II/112 Horní Cerekev - Telč

Účel stanoviska: Předprojektová příprava

RWE GasNet, s.r.o., jako provozovatel distribuční soustavy (PDS) a technické infrastruktury, zastoupený RWE Distribuční služby, s.r.o., vydává toto stanovisko:

STANOVISKO EPZ - VTL (Jiří Jetelina, 532 227 209):

Příloha: Orientační zákres plynárenského zařízení. Tato příloha je nedílnou součástí stanoviska č. 5001357248 ze dne 06.09.2016.

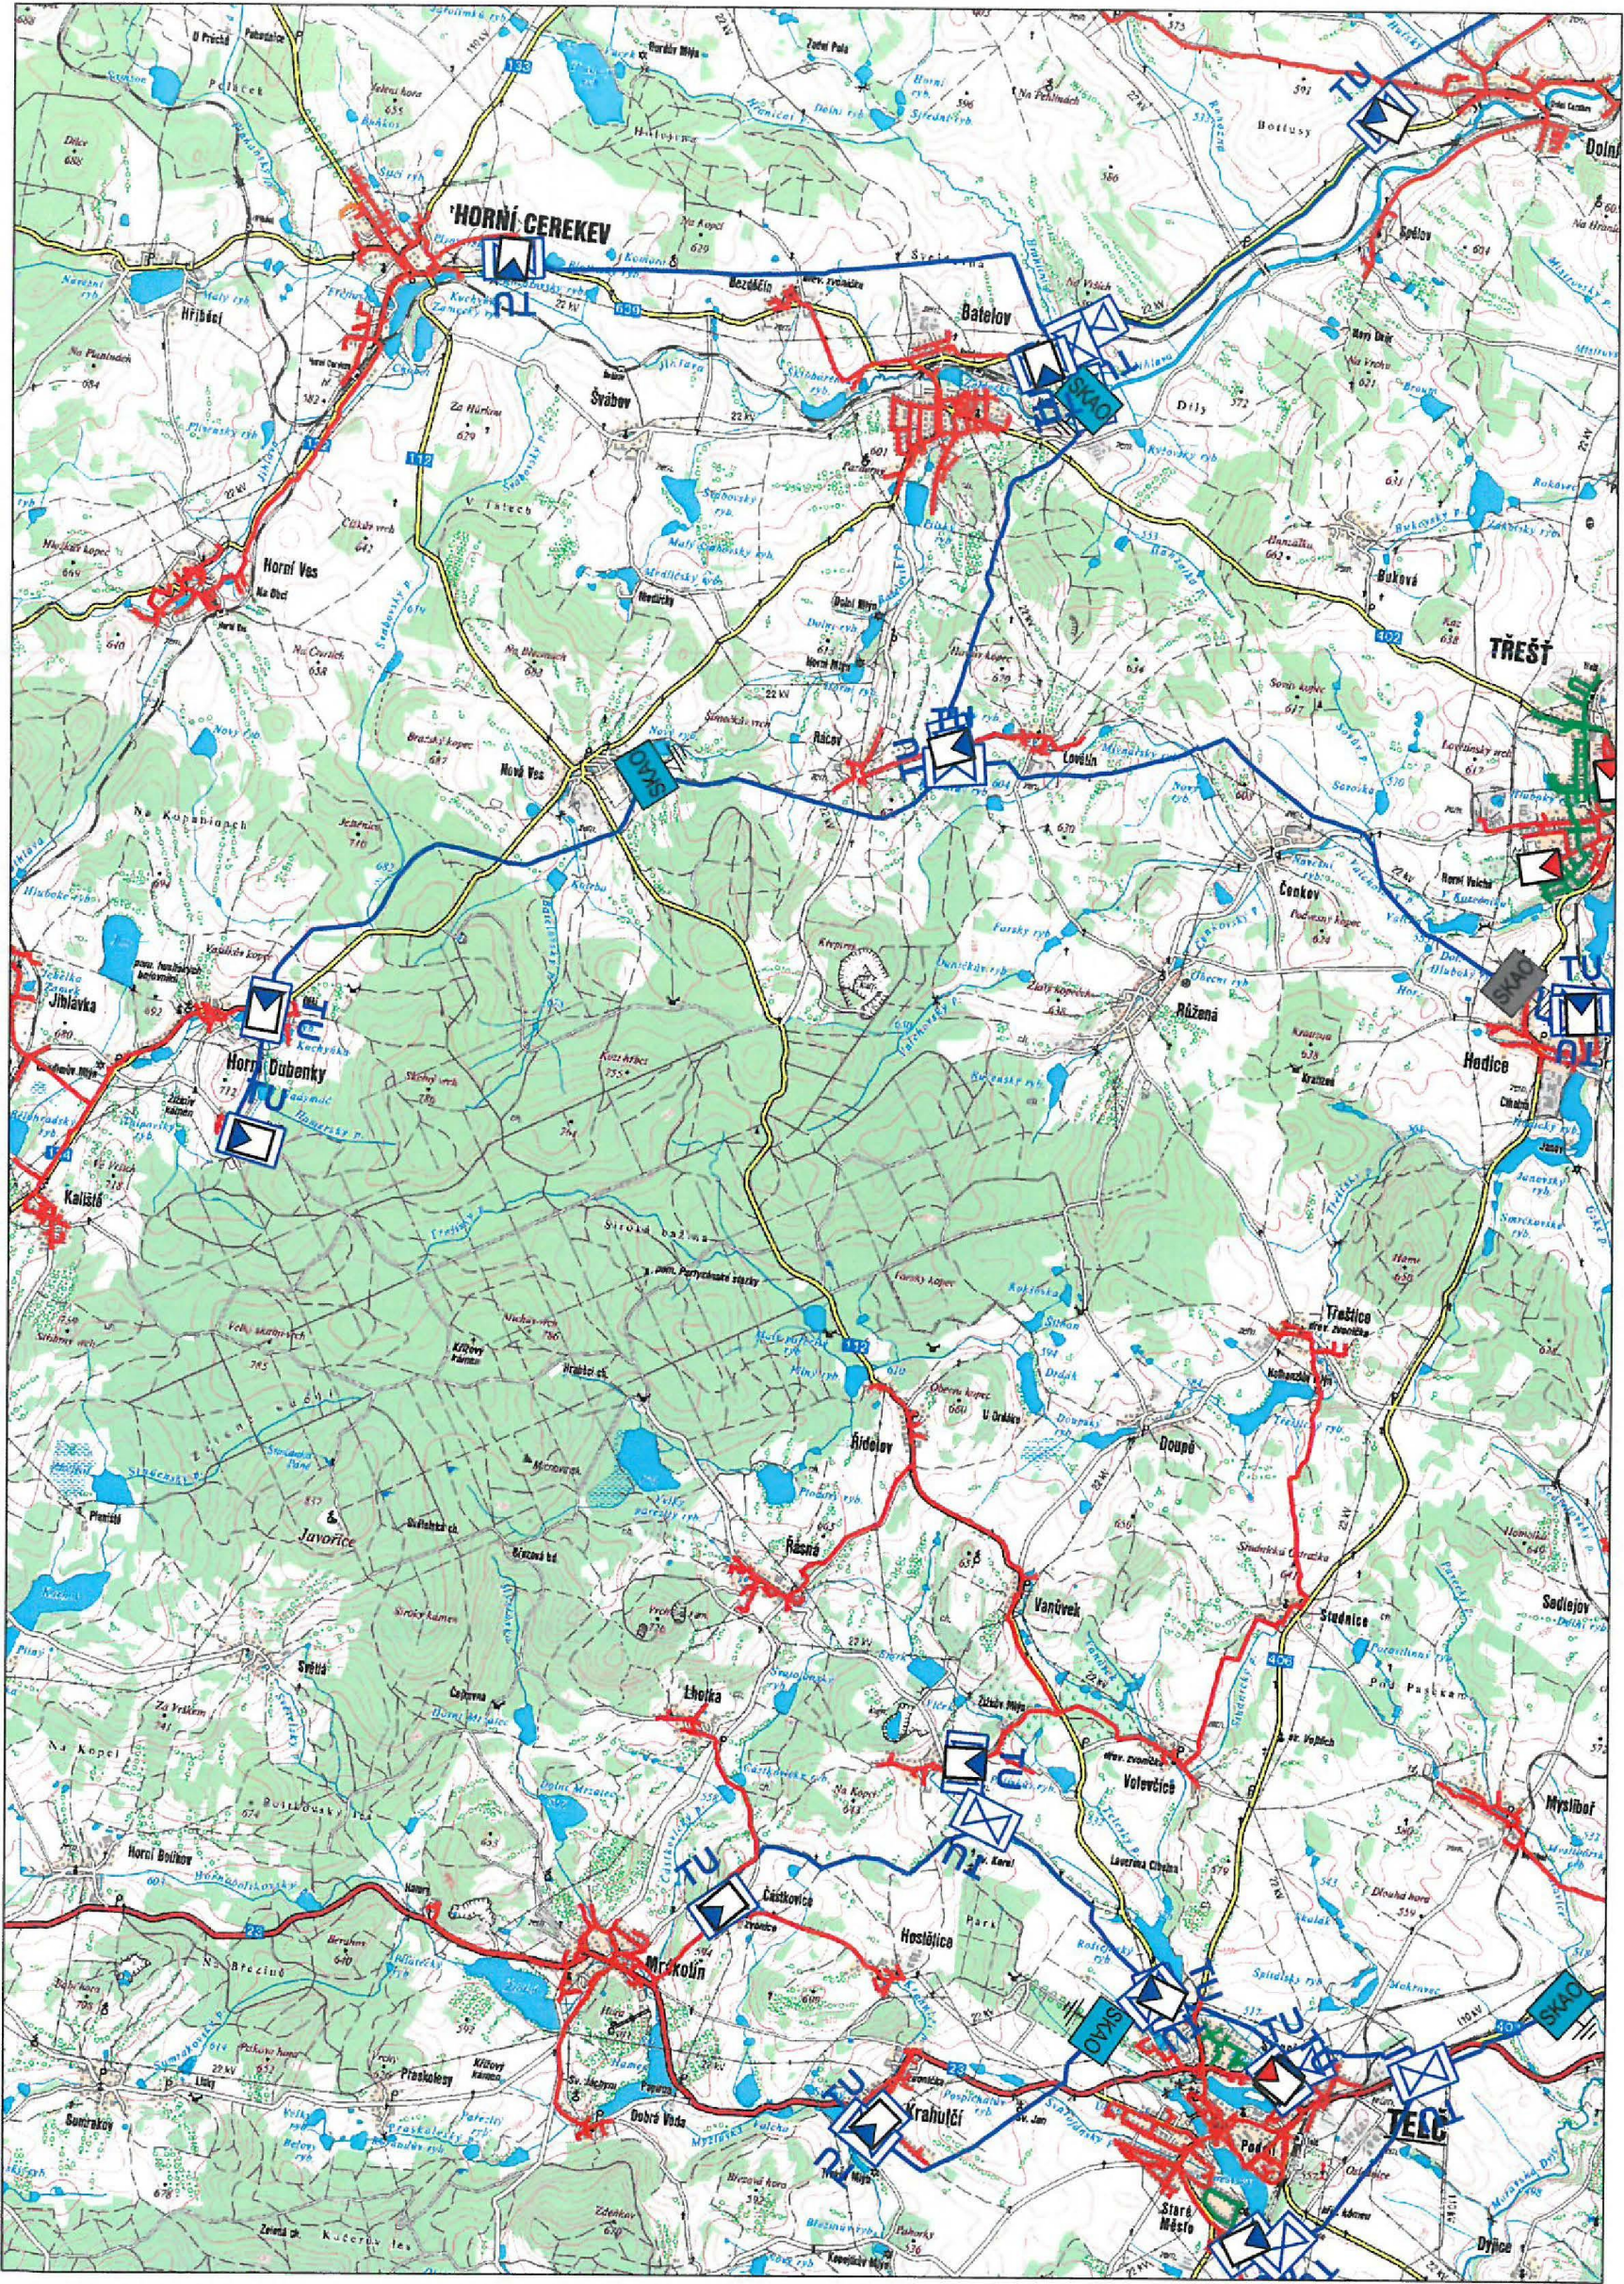
K Vašemu požadavku sdělujeme, že ve Vaší oblasti (dle předložené situace), bude dotčen (křížení silnic) 2x vysokotlaký (dále jen VTL) plynovod DN 150, PN 40.

- komunikaci v místech křížení s VTL plynovodem nerozšiřovat;
- případné rozšíření silnice může vyvolat prodloužení stávající chráničky nebo přeložení plynovodu, a to na náklady investora - tomu předchází uzavření smlouvy o přeložce a zpracování samostatné PD na tento objekt, kterou požadujeme předložit v prováděcí projektové dokumentaci;
- rekonstrukci komunikace navrhnout tak, aby konce stávající chráničky na plynovodu (označeno číčkačkou na sloupku) zůstaly vzdáleny min. 2m od hrany komunikace, a to na každé straně;

Nad VTL plynovodem je nutné zachovat v místě křížení pod dnem odvodňovacích příkopů krytí plynovodu minimálně 0,8 m v délce 4 m na obě strany od stěny potrubí plynovodu (ochranné pásmo VTL plynovodu).

Výkopové práce (pokud budou prováděny) v ochranném pásmu VTL plynovodu (4m na obě strany od VTL plynovodu) provádět zásadně ručně!

V šíři ochranného pásma VTL plynovodu nevysazovat stromy a keře, stávající, pokud možno, odstranit.
